DETERMINAZIONE DEL DIRIGENTE SERVIZIO VIA/VINCA 18 ottobre 2024, n. 608

**[ID VIP 7735] - Parco agrofotovoltaico “Mesagne” da realizzare nel comune di Mesagne (BR), località “Punta della Specchia”, di potenza complessiva pari 33,996 MW.**

**Proponente: Mesagne S.r.l.**

Riesame della scheda istruttoria relativa al progetto individuato con ID VIP 7735

Fig. 2: Ubicazione dell'impianto rispetto alle aree non idonee ex RR 24/2010

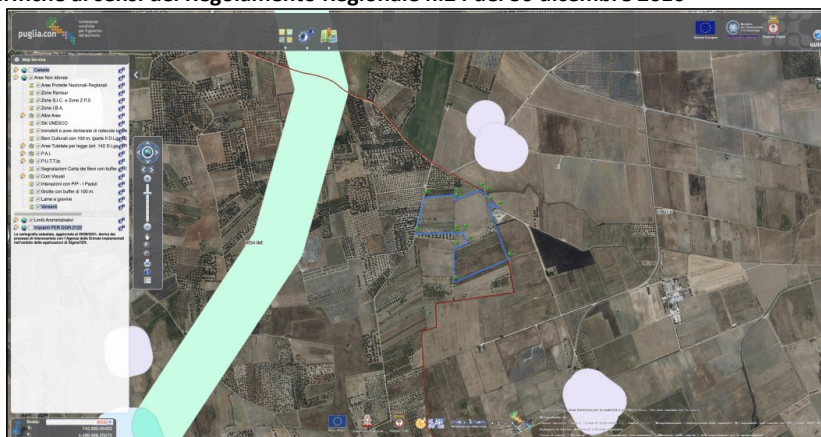
L'area di installazione dei pannelli fotovoltaici per l'impianto in progetto ricade in area **IDONEA** ai sensi del Regolamento Regionale n. 24 del 2010, come mostrato in Fig.2. Si specifica altresì, che il cavidotto interferisce con "segnalazioni di beni" e nello specifico con la "Masseria Specchia", posizionata a circa 87 m. dall'area di impianto.
